**RELATÓRIO DE FISCALIZAÇÃO TÉCNICA DOS SISTEMAS DE ÁGUA E
ESGOTO DO MUNICÍPIO DE
PEDREIRA**

PRESTADOR: SERVIÇO AUTÔNOMO DE ÁGUA E ESGOTO DE PEDREIRA

Relatório R6 – Continuação do diagnóstico e Não Conformidades

Americana, agosto de 2016

Item 2.12

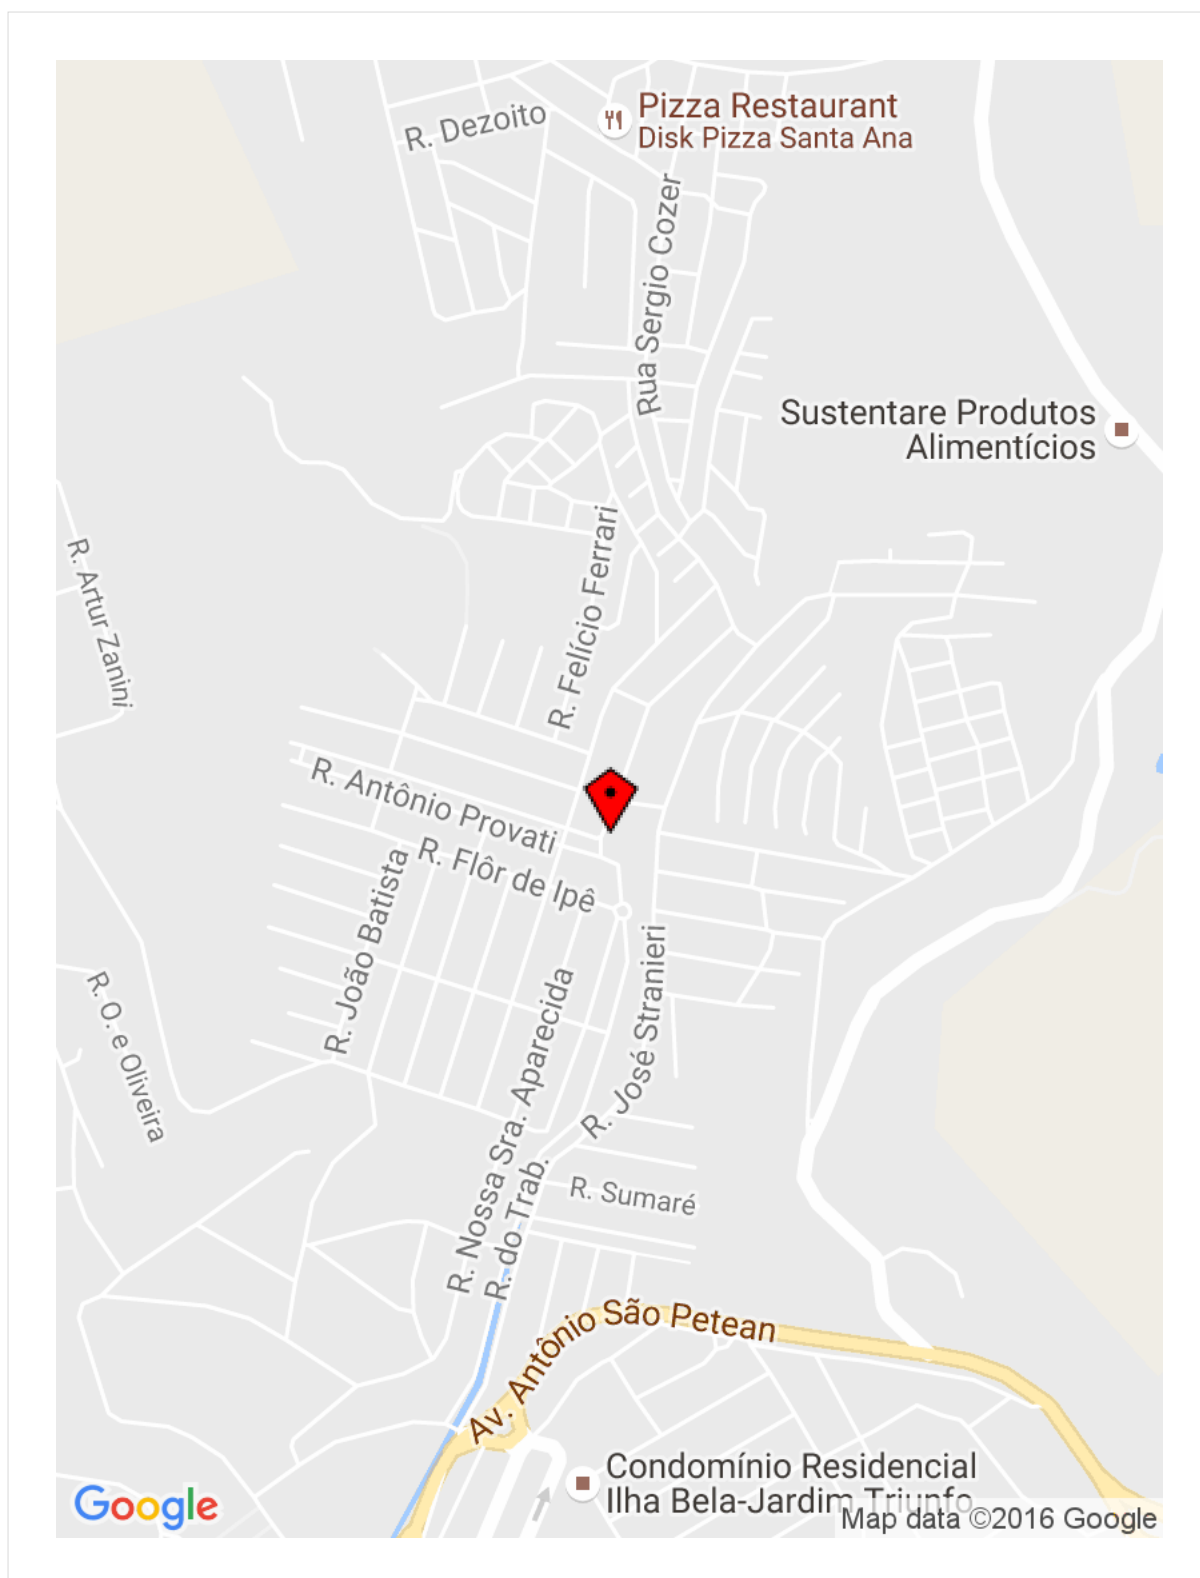
Item 2.12: Existência de vazamentos aparentes (Art. 2º da Lei Federal 11.445/2007). Prazo: Imediato

Item 6.3

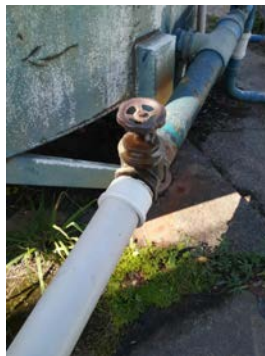
Item 6.3: Existência de vazamentos aparentes nas instalações (Art. 2º da Lei Federal 11.445/2007).

Prazo: Imediato

Descrição(2): Dificuldade de acesso

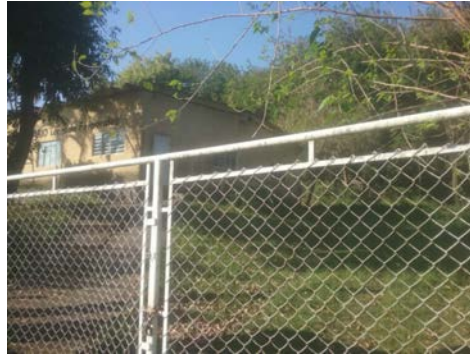
Informações complementares: Sem iluminação nenhuma e acesso difícil
